INSTRUCTIVO DE PRODUCCION	Preparo	Producción	Calidad	Sello	Numero de Control
Rev.: 002 Fecha: 05-oct-23					IMTECH-AVPROD-054

MODULO IM8RUSB

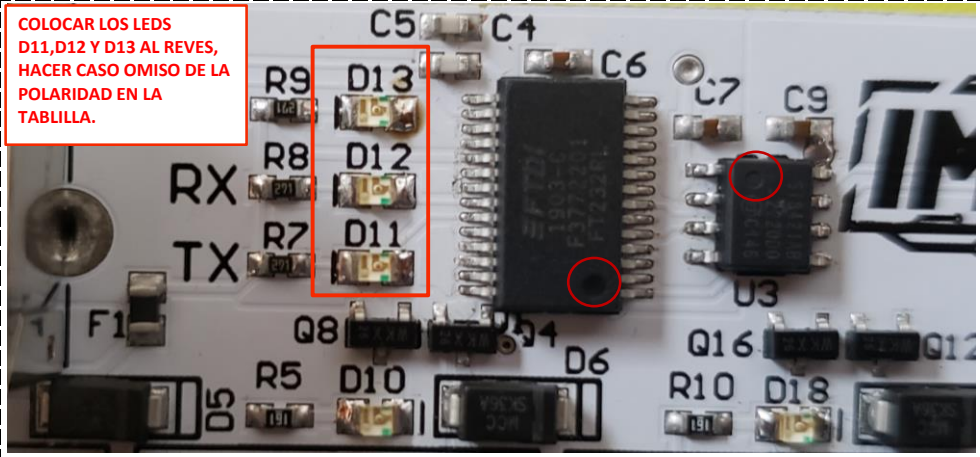
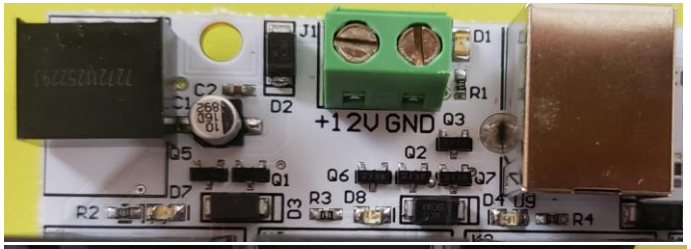
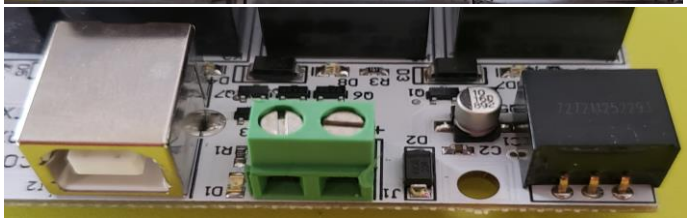
COLOCAR LOS LEDS D11,D12 Y D13 AL REVES, HACER CASO OMISO DE LA POLARIDAD EN LA TABLILLA.

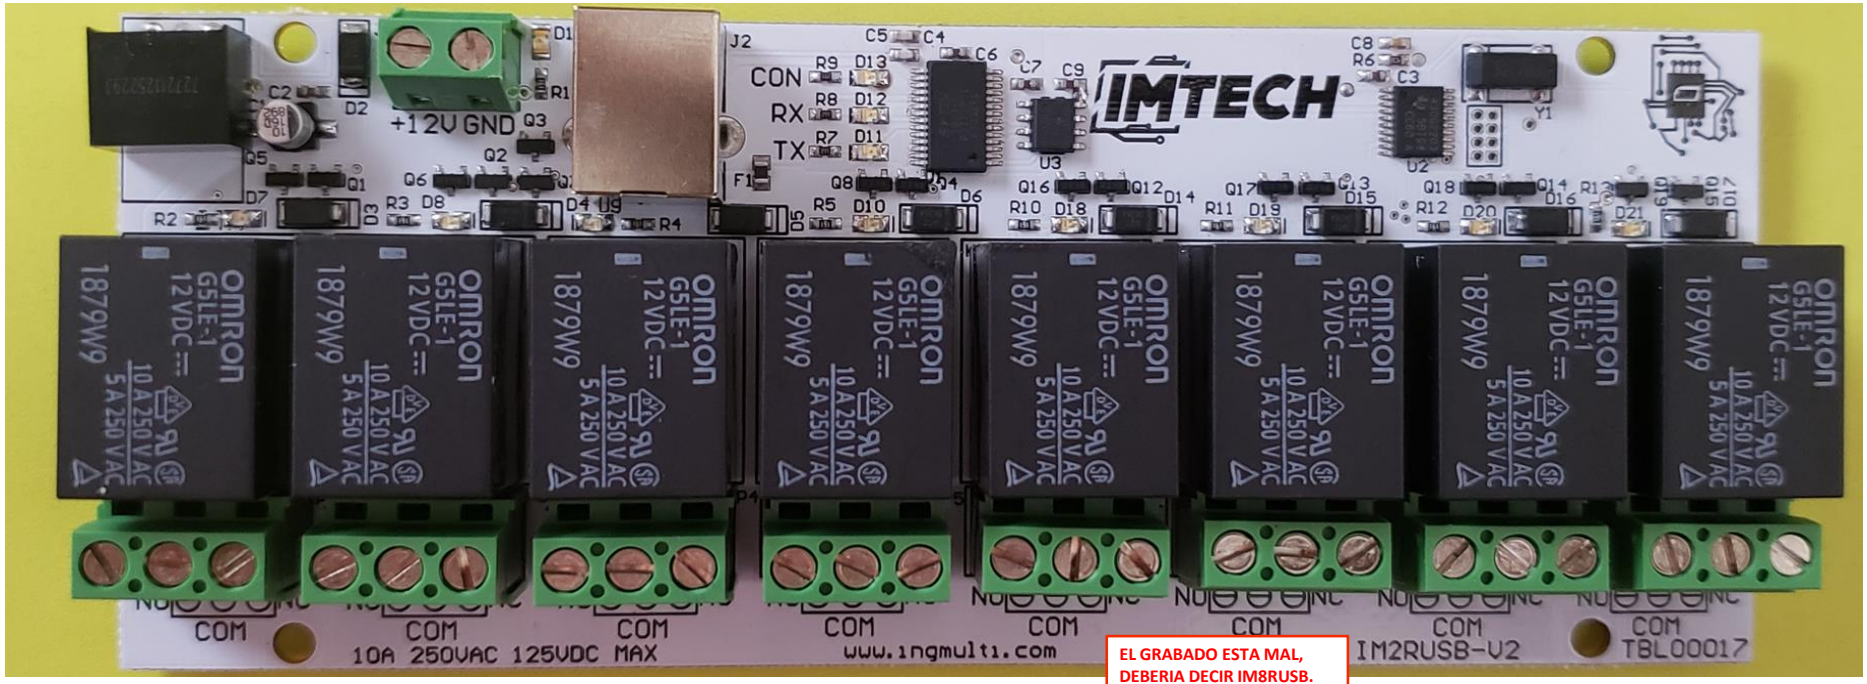
EL GRABADO ESTA MAL, DEBERIA DECIR IM8RUSB. TBL00017 ES CORRECTO.
